## Impianto idroelettrico di Suviana – Diga di Pavana

### Intervento di modifica dello scarico di fondo della diga di Pavana

#### *Risposte Istruttorie*

**Decreto MASE R.0000225 del 05 maggio 2023**

Figura 1-1: aree di cantiere

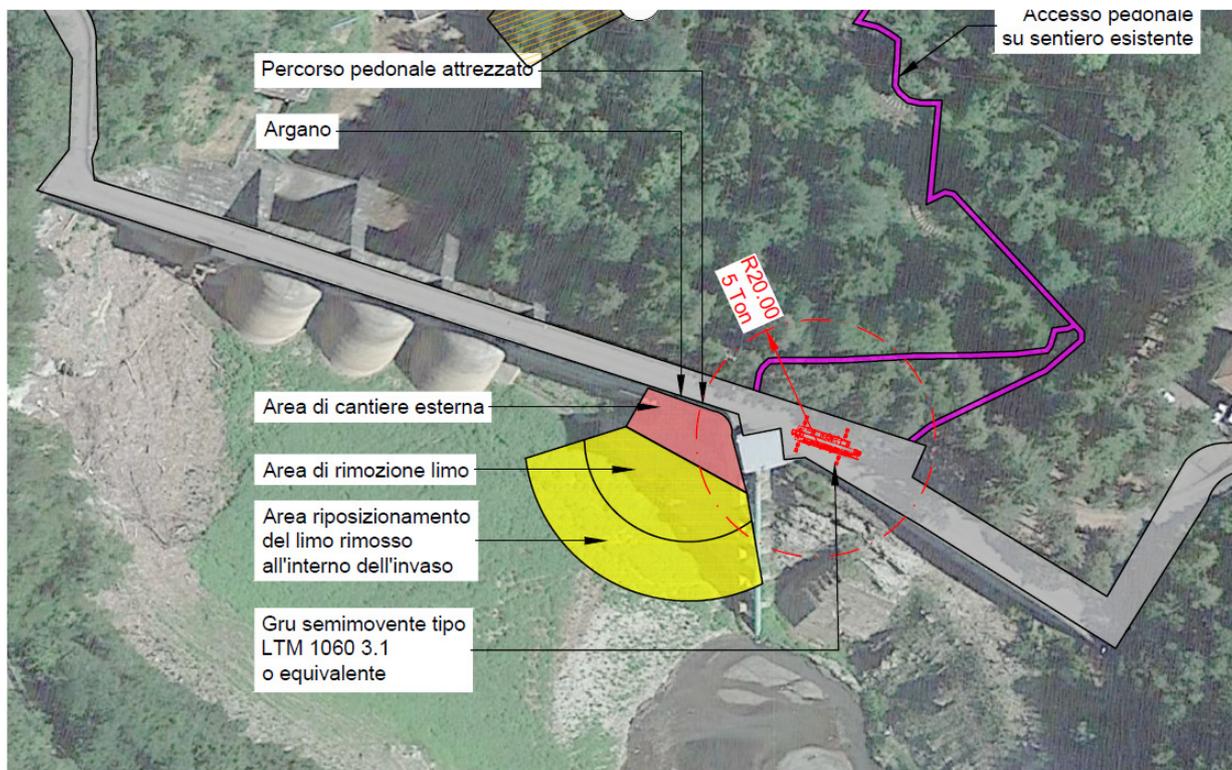
*Il proponente è tenuto a coordinare le attività progettuali con le attività, i monitoraggi e le prescrizioni di Ispra e del MASE relativi alla procedura seguita all'evento di danno ambientale, evitando che l'intervento progettuale interferisca con il recupero delle matrici ambientali in corso.*

Le principali aree di cantiere, di cui si riportano di seguito immagini estratte dalla Tavola "Piano di cantierizzazione - Planimetria" sono due e sono ubicate rispettivamente a valle e a monte della diga in aree di proprietà di Enel Green Power pertinenti alla vasca di dissipazione, esterne all'alveo del Torrente Limentra.

In base a quanto sopra riportato risulta evidente che il cantiere e le attività previste non coinvolgono direttamente le matrici ambientali interessate dalla procedura di danno ambientale (specie ittiche e zona spondale esterna all'area di interesse). In linea del tutto teorica si potrebbero verificare, in occasione di particolari lavorazioni, aumenti di torbidità nelle acque del torrente Limentra a valle della diga, ma la presenza di un monitoraggio in continuo appena a valle dello sbarramento permetterà un immediato intervento e garantirà pertanto il mantenimento di condizioni idonee alla sopravvivenza delle biocenosi acquatiche (fauna ittica) e l'assenza di interferenze.
